**I. Результаты обследования:**  
**1. Территории, прилегающей к зданию (участка)**

Наименование объекта, адрес: муниципальное бюджетное общеобразовательное учреждение «Гимназия № 2 г. Владивостока», 690002, Приморский край, г. Владивосток, Океанский проспект, дом 143

Фото 8

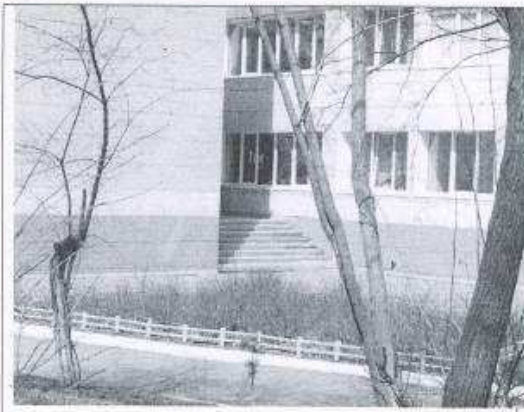
территорию через ворота.	
1.2	Путь (пути) территория прилегающая к зданию	Есть	1,2,3, 4,5,6, 7,8	<p>покрытие пешеходного пути (асфальтовое полотно) имеют неровности, выбоины, трещины, ямки, частичное разрушения</p> <p>отсутствует контрастная дорожка, позволяющая слабовидящим инвалидам ориентироваться на пути движения к входу на объект (Гимназии № 2)</p> <p>частично пешеходный путь движения совпадает с транспортной частью дороги для спецтранспорта.</p> <p>отсутствуют дорожные знаки, предупреждающие о движении инвалидов: «Слепые инвалиды», дорожные знаки, предупреждающие о движении детей</p> <p>бордюрный камень тротуарный на отдельных участках пути следования отсутствует, на других частично разрушен</p> <p>на пути движения отсутствуют информационные таблички: информирующие и направляющие к доступному для инвалидов входу</p>	<p>К С О</p> <p>С</p> <p>К О У Г С</p> <p>С</p> <p>К С О</p> <p>С</p>	<p>произвести ремонт асфальтового покрытия</p> <p>для безопасного движения инвалидов по зрению рекомендуется</p> <p>оборудовать яркую контрастную направляющую полосу</p> <p>нанести ограничительную разметку пешеходного пути</p> <p>установить дорожные знаки, предупреждающие о движении инвалидов:</p> <p>«Слепые инвалиды», дорожные знаки, предупреждающие о движении детей</p> <p>Произвести работы по восстановлению камня тротуарного</p>	текущий ремонт

- оборудовать входную калитку, доступную для инвалидов, и ограждение. На входной калитке разместить информацию об учебном учреждении Гимназия № 2, контрастно, доступно для инвалидов, продублировать тактильно. После выполнения работ при условии доступности школы для инвалидов установить
- знаки доступности;
- произвести ремонт покрытия пешеходного пути (асфальтобетонного покрытия) на пути следования;
- произвести работы по восстановлению бордюрного камня тротуарного;
- установить дорожные знаки, предупреждающие о движении инвалидов: «Слепые инвалиды», дорожные знаки, предупреждающие о движении детей;
- на пути движения установить таблички: информирующие и направляющие к доступному для инвалидов входу;
- произвести ограничительную разметку пешеходного пути при наличии технической возможности.

Фото 9

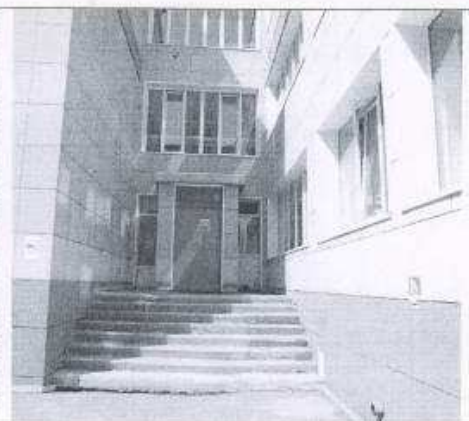
1.1	Вход (входы) на территорию	есть	--	9 10 12 18 19 21 22	Существует два входа на территорию учреждения. <u>Вход через ворота</u> , отсутствует информация о Гимназии №2, режиме работы, перечень обслуживаемых детей-инвалидов, знаки доступности. <u>Вход через калитку</u> – ширина калитки – 0,8 м., отсутствует информация о Гимназии №2, режиме работы, перечень обслуживаемых детей-инвалидов, знаки доступности.	О Г У	Рекомендуется оборудовать ограждение и входную калитку, доступную для инвалидов.  На входной калитке разместить информацию о гимназии № 2, контрастно, доступно для инвалидов, продублировать тактильно. По окончании работ по адаптации, при условии доступности Гимназии № 2 для инвалидов установить знаки доступности. При необходимости возможен вход на	Текущий ремонт

Фото 13

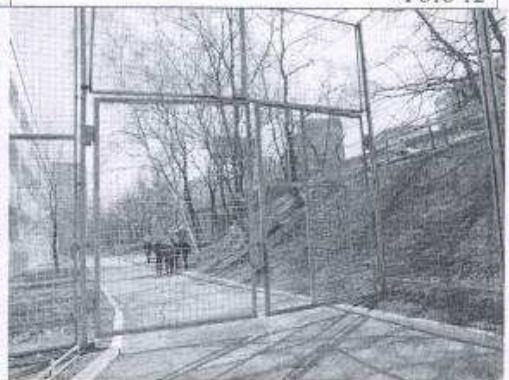
на пути движения установить таблички: информирующие и направляющие к доступному для инвалидов входу в здание.	
1.3	Лестница (наружная)	есть	10, 13, 15, 16, 17, 18, 19, 21	<p><u>Пешеходный переход:</u> отсутствует контрастная дорожка, позволяющая слабовидящим инвалидам ориентироваться на пути движения к входу на объект (Гимназии № 2)</p> <p>частично пешеходный путь движения совпадает с транспортной частью дороги для спецтранспорта.</p> <p>отсутствуют дорожные знаки, предупреждающие о движении инвалидов: «Слепые инвалиды», дорожные знаки, предупреждающие о движении детей</p> <p>на пути движения отсутствуют информационные таблички: информирующие и направляющие к доступному для инвалидов входу</p>	<p>О У Г С</p> <p>О У Г С</p> <p>С</p> <p>О У Г</p> <p>О У Г</p>	<p>для безопасного движения инвалидов по зрению рекомендуется оборудовать яркую контрастную направляющую полосу</p> <p>нанести ограничительную разметку пешеходного пути</p> <p>установить дорожные знаки, предупреждающие о движении инвалидов: «Слепые инвалиды», дорожные знаки,</p> <p>на пути движения установить таблички: информирующие и направляющие к доступному для инвалидов входу в здание.</p>	текущий ремонт

Φοτο 39

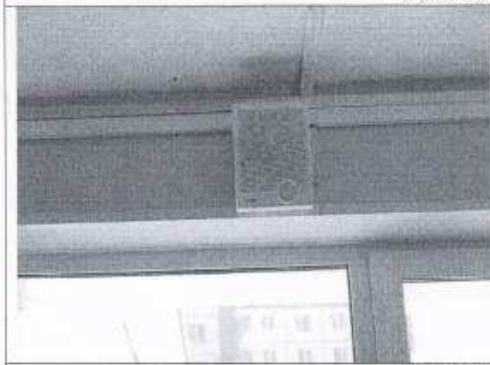
4.1	Кабинетная форма обслуживания	есть			<p>Класс для занятий: Двери, ведущие в класс из коридора, ширина двери – 1,17м</p> <p>Мебель, (двухместные столы для занятий, стулья, шкафы) расположены с нарушениями для детей инвалидов с нарушением умственного развития.</p> <p>Поверхность неровная, частично разрушена, скользкая (линолеум).</p>	<p>Г У С О</p> <p>Г У О С</p>	<p>Рекомендуется оборудовать группу одностольными универсальными столами с регулируемыми параметрами, простой и надежной конструкцией.</p> <p>Расставить мебель в соответствии с требованиями для детей инвалидов с нарушением умственного развития.</p> <p>Заменить поверхность покрытия пола в зале для занятий.</p>	Текущий ремонт

4.3	Прилавочная форма обслуживания	нет						
4.4.	Форма обслуживания с применением по маршруту	нет						
4.5	Кабинет индивидуального обслуживания	есть	13, 14, 6, 7		Двери открываются наружу. Отсутствуют знаки доступности. Туалетные кабинки есть. Раковины расположены на высоте – 0,52м. от уровня пола. Водопроводные краны с рычажной ручкой. Унитаз оборудован ручным, кнопочным управлением.		Разместить знаки доступности на высоте 1,35 м. Установить раковины на высоте 0, 5 м.

- произвести контрастное выделение дверных проемов на фоне стены;
- установить дверные ручки согласно СНиП 35-01-2001 – доступно для инвалидов, контрастно дверному полотну;
- при наличии технической возможности произвести расширение дверных проемов до нормы. При невозможности произвести расширение дверного проема использовать ситуационную помощь сотрудника при перемещении инвалидов О, С, Г, У через дверной проем;
- разместить информационные табличку доступно для инвалидов рядом с дверью со стороны дверной ручки, контрастно, продублировать тактильно.

Подогнать пороги согласно ГОСТу. Разместить знаки доступности на высоте 1,35 м. Установить шкафы для просушивания верхней одежды и обуви.
